**Van: Comité bouwkundige aanpassingen IC-opstapeling**

**Datum: 9 februari 2021**

## **Advies Comité bouwkundige aanpassingen IC-opstapeling**

### **COOCZ 20018 Flevoziekenhuis Almere**

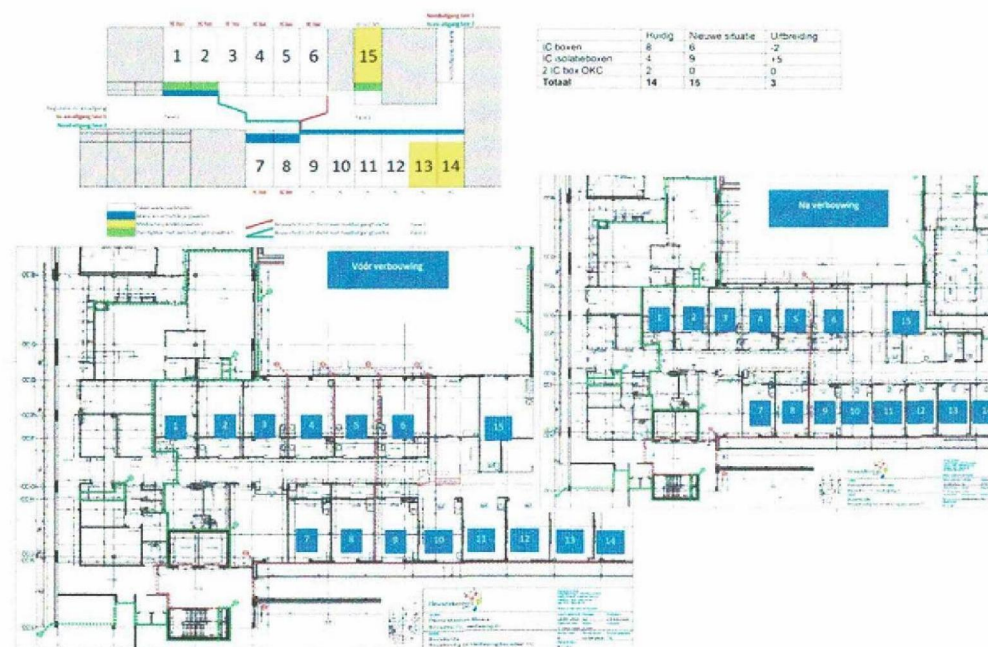
Het Flevoziekenhuis heeft een plan ingediend waarbij de bestaande IC-ruimten worden verbeterd door ze afsluitbaar te maken met wanden aan de voorkant, voorzien van automatische schuifdeuren en het plaatsen van pendels en pantryblokken. Daarnaast wordt op de IC een additionele 15<sup>e</sup> ruimte gerealiseerd door de ombouw van een 2-persoonskamer.

In de plannen worden 5 kamers (IC-boxen en MC-kamer) omgebouwd tot afsluitbare IC-isolatieboxen, waardoor het beschikbare aantal IC-isolatieboxen stijgt van 4 tot 9 stuks. Alle gepresenteerde aanpassingen vinden plaats binnen de bestaande grenzen van deze afdeling.

Omdat alle IC-ruimten op één relatief smalle gang zijn gesitueerd, is er geen reële mogelijkheid tot cohorteren, anders dan door extra isolatiekamers te realiseren. Door het Comité is met het ziekenhuis besproken om te cohorteren door de linker- en rechterzijde van de gang te scheiden, c.q. te gaan werken met gescheiden in- en uitgangen per IC-deel voor respectievelijk Covid- en non-Covid-patiënten.

Voor het Flevoziekenhuis is dit geen reële optie omdat dan de IC-bewakingspost (gelegen tussen de kamers 9 en 15) niet toegankelijk is voor de andere helft van de afdeling. Dit geldt ook voor de medicijnenkamer, IC-magazijn en de buizenpost. Bovendien zouden er dan ook twee gescheiden teams met IC-verpleegkundigen nodig zijn.

- 5 kamers krijgen een wand en een schuifdeur, de overige IC-ruimten waren al afgesloten met een sluisruimte.
- Kamer 15 is extra capaciteit boven de in totaal 14 IC-kamers als genoemd in de subsidieregeling.
- Bij 4 kamers worden pantry's aangebracht.

Dit is naar het oordeel van het Comité niet passend bij fase 3. In deze fase zou op tijdelijke basis volstaan kunnen worden met open ruimten, bijvoorbeeld voor de non-Covid-patiënten.

Flevoziekenhuis heeft ook de kosten in de aanvraag opgenomen voor een 15<sup>e</sup> IC-bed (ruimte 15). Dit is één IC-bed meer dan via de subsidieregeling voor het Flevoziekenhuis gevraagd was. Over deze kosten zal het Comité derhalve niet tot een positief advies komen.

Het Flevoziekenhuis heeft voor 4 ruimten de kosten voor het inbouwen van een pantry opgenomen. Deze worden door het Comité beoordeeld als kosten die niet noodzakelijk en niet passend zijn en deze kosten komen derhalve niet voor een positief advies in aanmerking.

Het Comité komt met betrekking tot de ter beoordeling voorgelegde bouwkundige kosten tot een **negatief** advies met betrekking tot de navolgende onderdelen en aspecten van de ter beoordeling voorgelegde kosten:

Het Comité komt met betrekking tot de ter beoordeling voorgelegde bouwkundige kosten tot een **positief** advies met betrekking tot de navolgende onderdelen en aspecten van de ter beoordeling voorgelegde kosten:
